行幸坂法面安全対策工法について【報告】

◆これまでの石垣WG、石垣構造WGでの検討内容

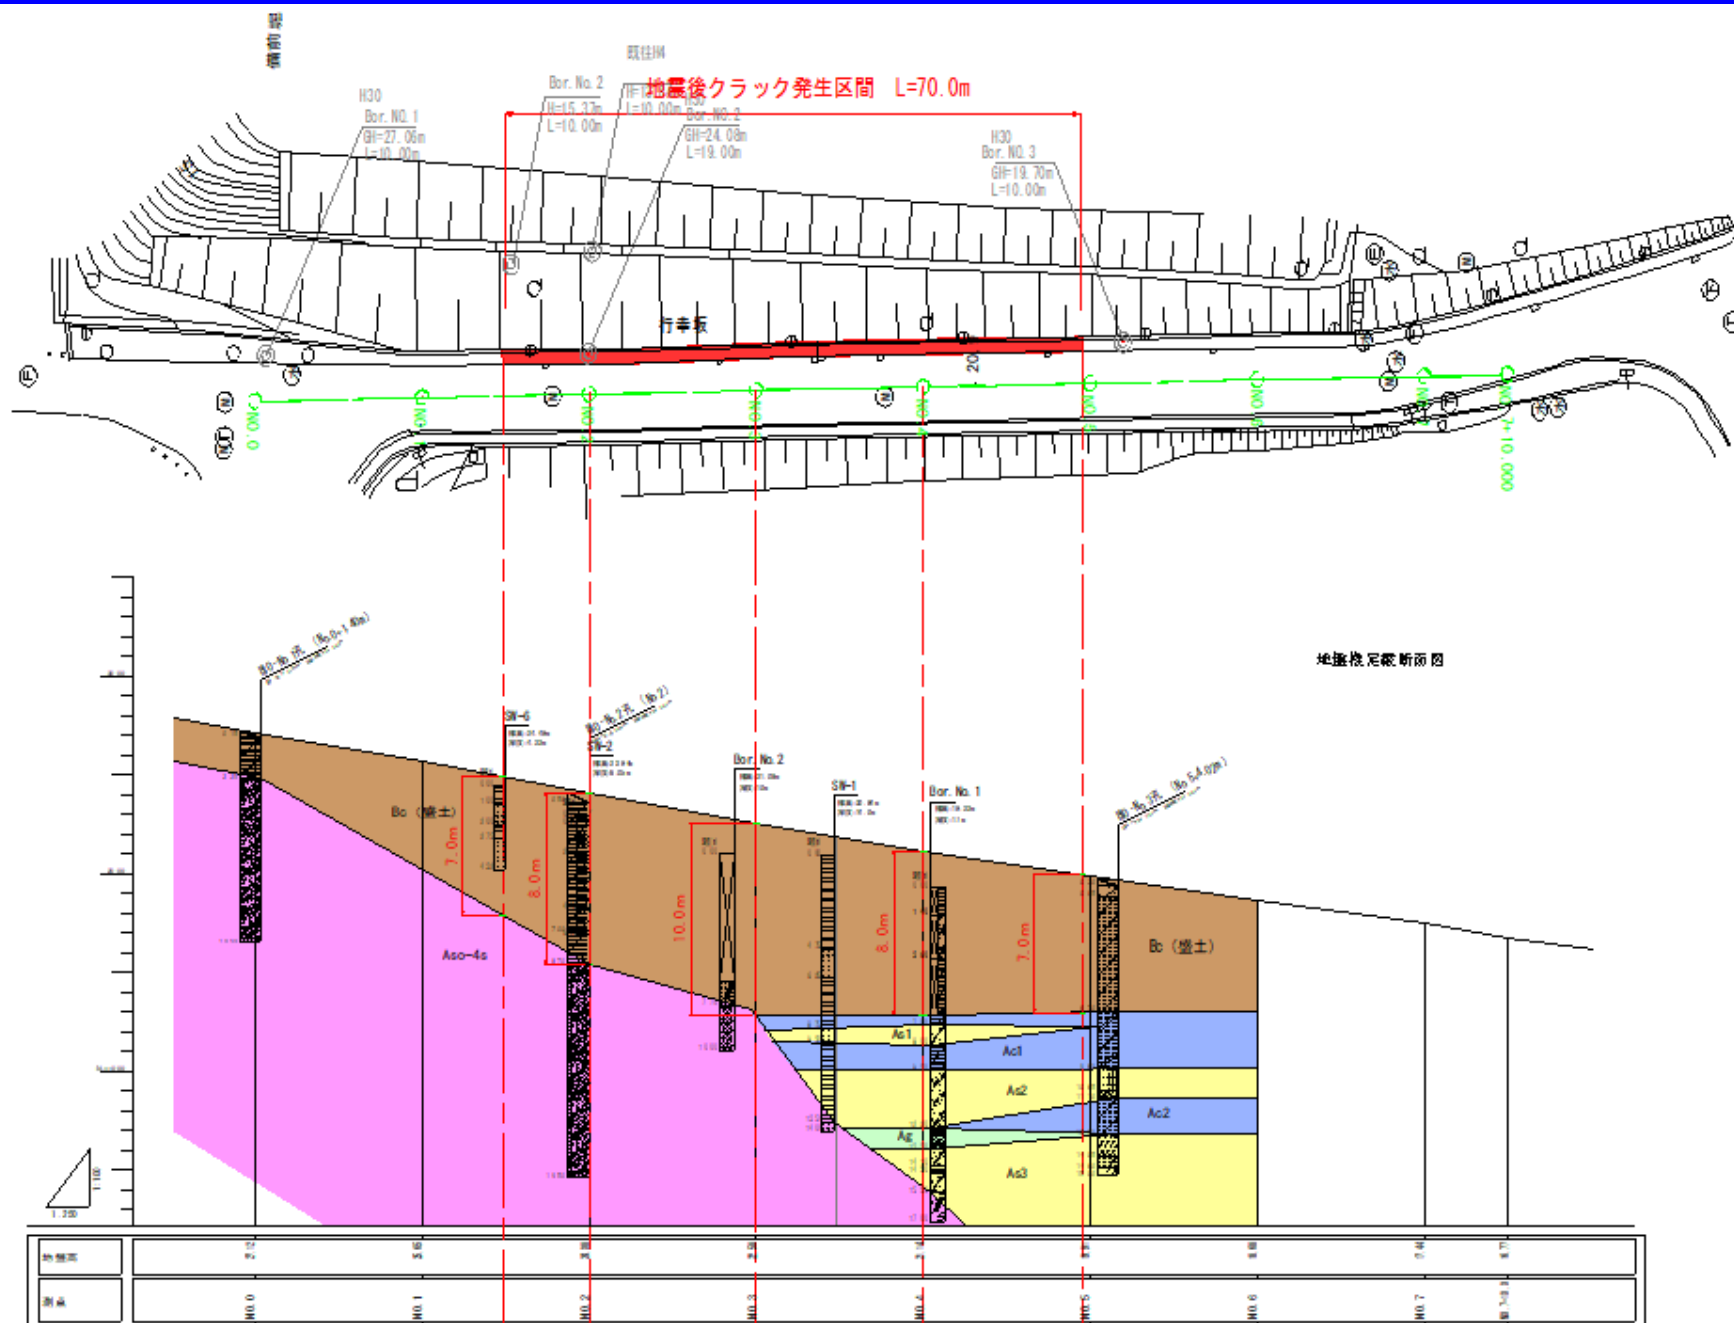
指摘事項: 遺構をき損しない工法を検討すること（具体例: 対策工法の密度や本数を増やし、アンカーの長さを短く）

追加地質調査を行った結果詳細な遺構面の把握が出来たことを報告 → 遺構面の位置については承認

図1 対策工法の比較検討(施工イメージ図)

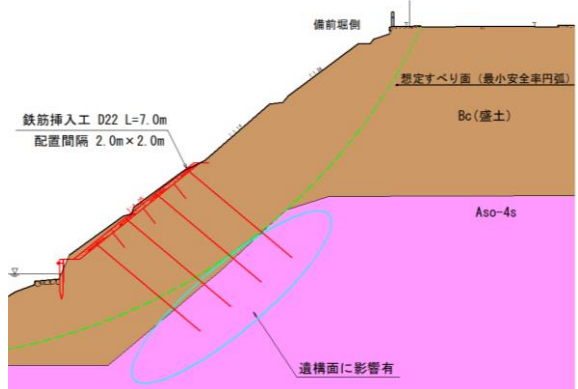
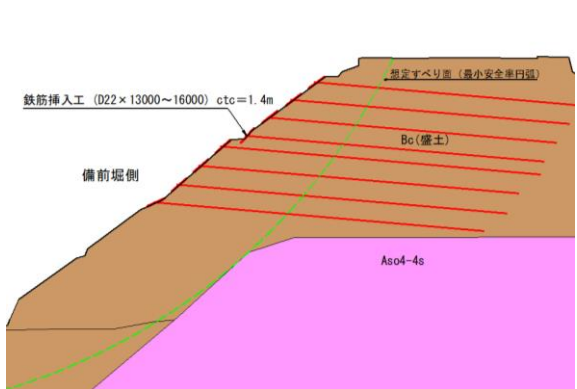
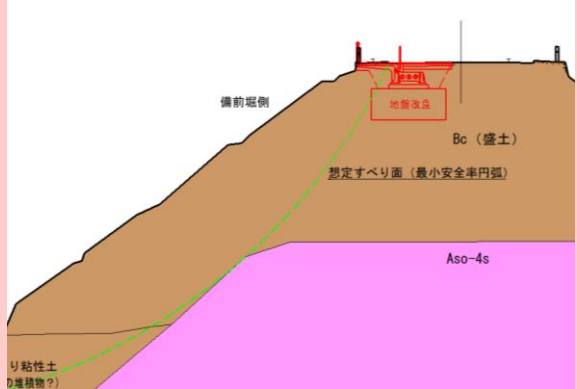
- ・比較的短い補強材を多数挿入し、地山との相互作用により安定を図る工法
- ・遺構への影響は比較的少ないものの、遺構への挿入が不可欠である ⇒ 不採用

- ・鉄筋挿入工と同様に比較的短い補強材を多数挿入し、地山との相互作用により安定を図る工法
- ・遺構への影響が無いよう上部で安定性を高めるため、鉄筋挿入工よりもアンカーの長さを長くし、本数を多く挿入するため経済性が悪い
- ・城彩苑側歩道付近にはガスや電話などの埋設物があるため施工が困難 ⇒ 不採用

- ・張り出し歩道(コンクリート製品)を設置し、地震時に円弧滑りが発生しても道路上面は崩壊せず、歩行者及び通行車両の安全を確保できる工法
- ・張り出し歩道の構造体は地中に埋設するため外観は現在と変わらない(道路幅員、法面位置も現況から変更なし)
- ・想定すべり領域内に遺構面は含まれておらず地震時に法面が崩落しても遺構への影響はない
- ・盛土内施工の為、遺構への影響がない
- ・現道上からの施工が可能のため施工性及び経済性にも優れている ⇒ 採用

委員会での意向を尊重し、遺構への影響が無く、施工性、経済性にも優れている歩道改良案（張出歩道のコンクリート製品を土中埋設）で施工を行うことで承認
